Vlaams Parlement CONFORMITEIT ELEKTRISCHE INSTALLATIE

Conformiteit elektrische installatie persruimte Vlaams Parlement in vraag.

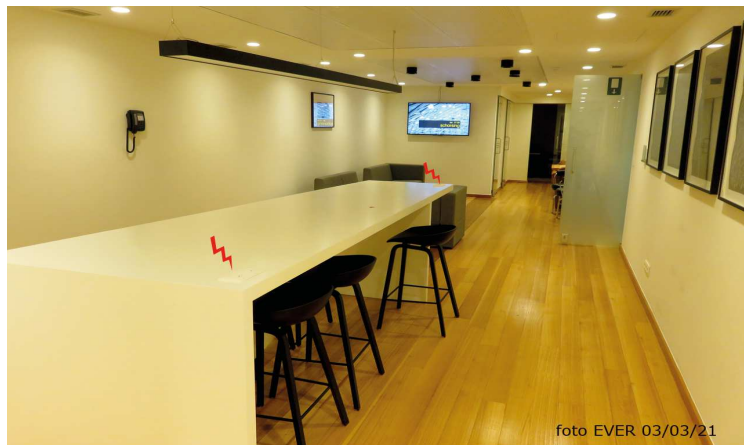
De nieuwe eenvoudige maar toch stijlvolle persruimte, bevat toch een veiligheidsfoutje, de stopcontacten in het houten blad voldoen niet aan de regels van het AREI inzake brandgevaar.

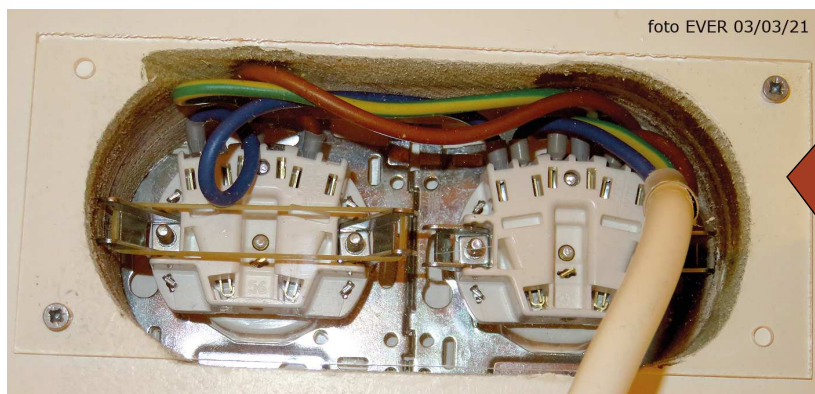
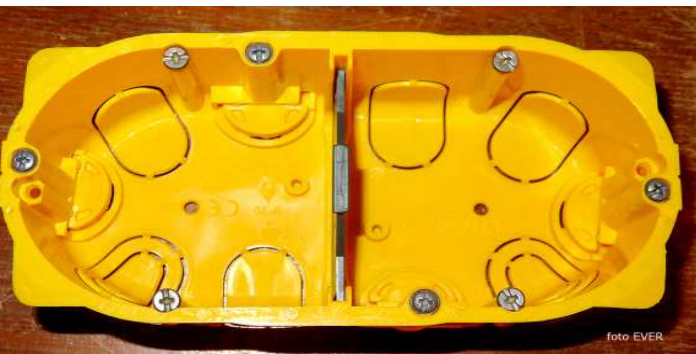
Dubbel inbouwstopcontact in houten omhulsel zonder de vereiste beschermingsmaatregelen tegen brand. Ook het gebruik van VTLMB kabel is in vraag, ook het plexiglas en de doorgang van de VTLMB kabel is geen goed vakmanschap.

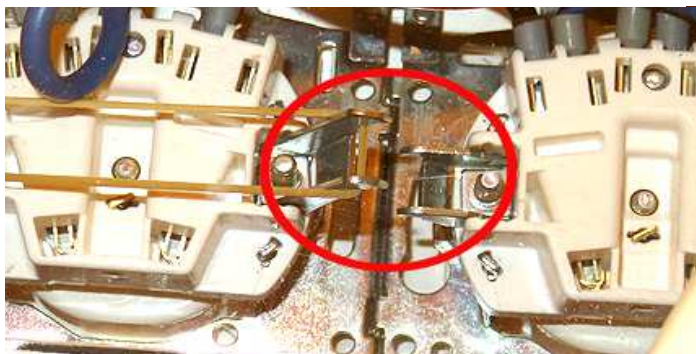
De geplaatste stopcontacten in de perstafel zijn niet geplaatst volgens de regels van het A.R.E.I. De middelste bevestigingen hebben geen houvast omdat een inbouwblok ontbreekt.

Dit inbouwblok uit onbrandbaar materiaal ontbreekt, ook de scheiding tussen de twee, dat betekent dat de stopcontacten niet, zoals de fabrikant voorschrijft, gemonteerd kan worden!
